Avis délibéré
de la Mission régionale d'autorité environnementale
Provence-Alpes-Côte d'Azur
sur la révision générale du plan local d'urbanisme de Bandol
(83)

N° MRAe
2024APACA12/3627

Figure 4: Extrait de la carte d'aléas d'incendie de forêt du territoire de Bandol (zone Ueq entourée par la MRAe en rouge)

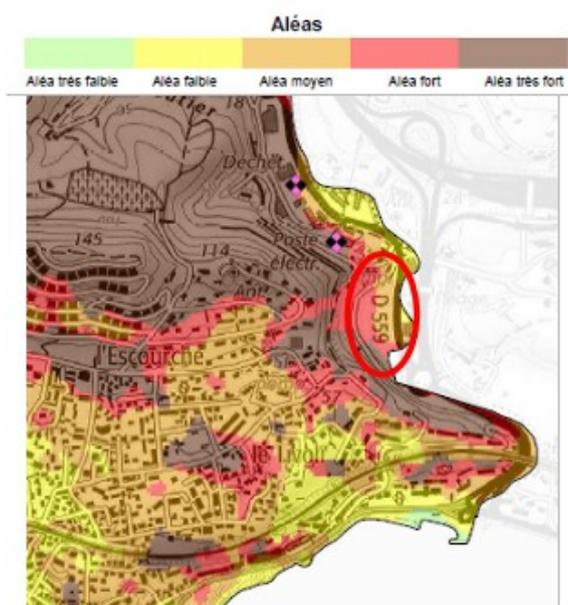
Cette zone fait l'objet d'une évaluation environnementale uniquement dans le cadre de l'analyse des SSEI (cf partie 1, §1.3.1). Pour la MRAe, cette zone devrait faire l'objet d'une évaluation environnementale plus poussée, au même titre que les secteurs encadrés par une OAP, dans la mesure où elle est concernée par plusieurs enjeux :

- bruit et qualité de l'air dégradée liés à la localisation du secteur à moins de 150 m du péage de l'autoroute A50 ;
- prise en compte des risques naturels inondation et feux de forêt ;
- préservation de la ressource en eau : ce secteur est situé dans le périmètre de protection rapprochée du captage de Bourgarel ;
- enjeux d'accessibilité du site en transports en commun et via les modes actifs de déplacement (vélo et piéton).

Le dossier contient peu d'éléments permettant d'apprécier le traitement apporté à ces enjeux.

Ainsi, alors que le secteur de projet est soumis au risque d'inondation par débordement du Grand Vallat et en zone sensible au ruissellement pluvial, il est uniquement indiqué, que l'aménagement de la zone prendra en compte les prescriptions du PPRI (0,2 ha sont situés en zone rouge du PPRI qui y interdit toute nouvelle construction).

S'agissant du risque d'incendie de forêt, le rapport de présentation fait état d'une carte d'aléa datée de 2006 selon laquelle aucun secteur urbanisé ou concerné par une urbanisation future n'est soumis à un aléa fort. Toutefois, la MRAe constate que, selon la carte d'aléa incendie de forêt annexée au dossier, datée de 2021, la zone Ueq est concernée par des aléas de niveau moyen à fort (cf extrait de la carte d'aléa ci-après).

La MRAe recommande de reprendre l'analyse des incidences de l'aménagement de la zone Ueq afin de démontrer la prise en compte de l'ensemble des enjeux identifiés (bruit et qualité de l'air dégradée, risques naturels, préservation de la ressource en eau et accessibilité).
